SERVICE INFO – INA 0123

Motor nyugodt járása

Váltás a merev szíjtárcsáról a generátor szabadonfutóra

1. ábra: Váltás a merev szíjtárcsáról a generátor-szabadonfutóra

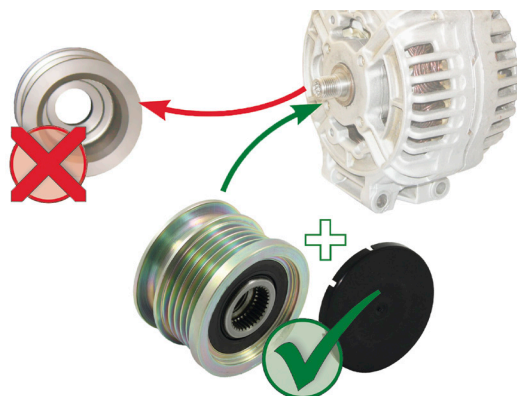
A fent megnevezett merev generátor-szíjtárcsás járműveknél a vibráció és zavaró hangok jöhetnek a segédberendezések hajtásából. Ezek a benzinmotorokkal összehasonlítva a dízelmotorok nagyon egyenlőtlen járásából adódnak.

A generátor szabadonfutó leválasztja a segédberendezéseket a motor egyenlőtlen járásáról és gondoskodik az ékszíj egyenletes és ezzel a nyugodt futásáról. Ezáltal a motor csendesebb és kellemesebb futása érhető el.

Schaeffler Automotive Aftermarket ajánlja, hogy az érintett, merev generátor-szíjtárcsával szerelt járműveket alakítsa át cikkszámú generátor-szabadonfutóra. Figyelem: Feltétlenül ügyeljen a mellékelt beszerelési utasításra!
